**LAVORI DI DRAGAGGIO, MANUTENZIONE ORDINARIA DEI SEGNALAMENTI
MARITTIMI LAGUNARI, MANUTENZIONE ORDINARIA SISTEMAZIONE BANCHINE
E RIFIORIMENTI DELLE SCOGLIERE DI DIFESA DEGLI APPRODI E PORTI MINORI
DI COMPETENZA REGIONALE - AFFIDAMENTO IN DELEGAZIONE
AMMINISTRATIVA INTERSOGGETTIVA
OP175 -II^ Annualità
DRAGAGGIO CANALE DI ACCESSO AL VILLAGGIO DEL PESCATORE
E DIRAMAZIONE**

PROGETTO DEFINITIVO - ESECUTIVO

RELAZIONE ILLUSTRATIVA E TECNICA

Fig. 2 - Aree di possibile destinazione dei materiali dragati

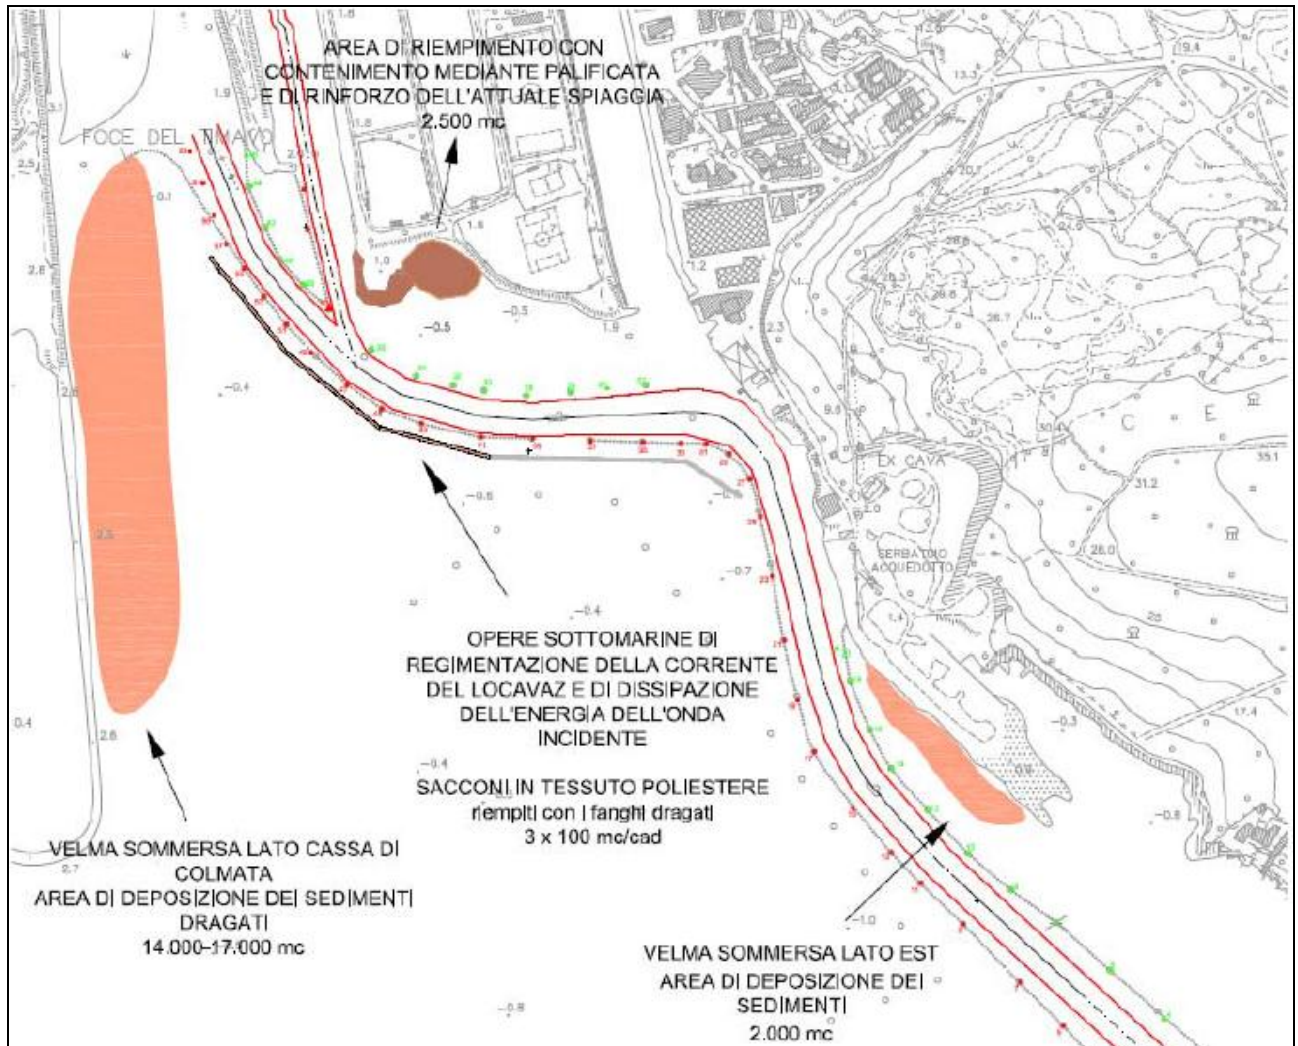
Alla luce di tutto quanto espresso si ritiene che per quanto concerne gli aspetti chimici non vi sia la compatibilità tra il totale delle aree di escavo e di refluimento e quindi si ritiene manchino i requisiti per l'applicazione dell'Art. 185 c. 3 del D.Lgs. n. 152/2006 e ss.mm.ii..

Alla luce di tutto quanto espresso si ritiene che per quanto concerne gli aspetti chimici non vi sia la compatibilità tra il totale delle aree di escavo e l'area di riutilizzo individuata in quanto le analisi hanno riscontrato un superamento delle CSC di cui alla Colonna A della Tabella 1 dell'Allegato 5 alla Parte IV Titolo V del D.Lgs. n. 152/2006 e ss.mm.ii..

Fig. 5 – Individuazione del tratto compatibile con l'area di refluentamento

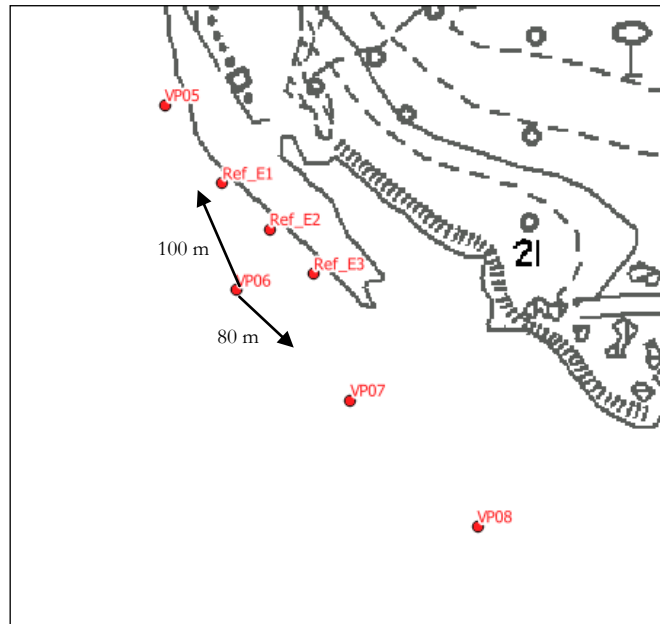
Un'analisi di dettaglio, eseguita confrontando le concentrazioni dei singoli punti di indagine dell'area da escavare e i valori riscontrati nelle aree di refluimento, permettono di evidenziare una compatibilità puntuale tra il tratto rappresentato dal punto VP06 con entrambe le aree di refluimento.

Considerando che lo schema di campionamento adottato assume che il punto VP06 sia rappresentativo di un tratto di canale omogeneo compreso fra le emidistanze dai punti VP05 e VP07, rispettivamente a monte e a valle dello stesso, si può concludere che il materiale compreso nel tratto 100 m (verso VP05) e 80 metri (verso VP07) abbia caratteristiche idonee per essere refluito in entrambe le aree individuate dal progetto.

Tali condizioni sono rispettate, invece, solo per il tratto rappresentato dal punto VP06 ovvero il tratto ricompreso tra 100 m (verso VP05) e 80 metri (verso VP07).

Fig. 5 – Individuazione del tratto compatibile con l'area di refluitamento

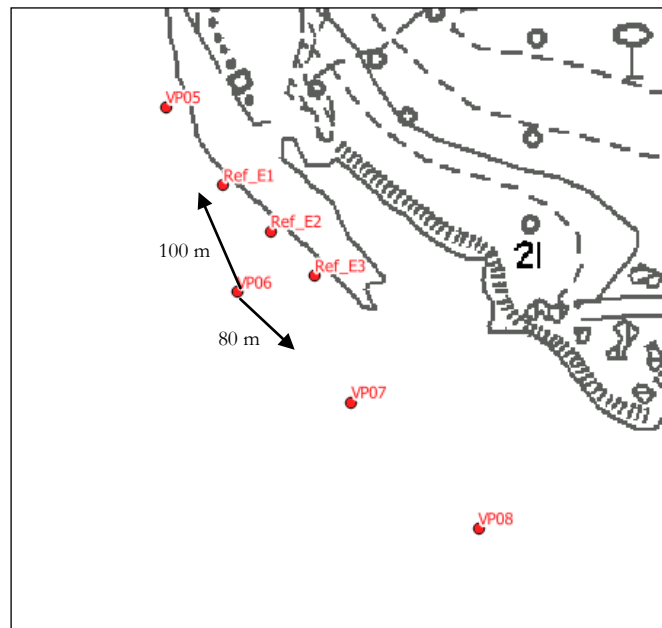
Un'analisi di dettaglio, eseguita confrontando le concentrazioni dei singoli punti di indagine dell'area da escavare con i valori delle CSC – Colonna A, permettono di evidenziare una idoneità al riutilizzo per il solo tratto rappresentato dal punto VP06.

Inoltre, per tale campione i test di cessione eseguiti ai sensi del D.M. 5 febbraio 1998 e ss.mm.ii. hanno evidenziato il superamento dei limiti solo per il parametro Cloruri; considerando che l'area in cui si intende effettuare la ricollocazione del materiale è costantemente soggetta a contatti con le acque marine e confinante con un corpo idrico marino-costiero (CE11), si ritiene che il materiale possa essere ivi refluito.

Considerando che lo schema di campionamento adottato assume che il punto VP06 sia rappresentativo di un tratto di canale omogeneo compreso fra le emidistanze dai punti VP05 e VP07, rispettivamente a monte e a valle dello stesso, si può concludere che il materiale compreso nel tratto 100 m (verso VP05) e 80 metri (verso VP07) abbia caratteristiche idonee per essere refluito in entrambe le aree individuate dal progetto.

Tali condizioni sono rispettate, invece, solo per il tratto rappresentato dal punto VP06 ovvero il tratto ricompreso tra 100 m (verso VP05) e 80 metri (verso VP07).
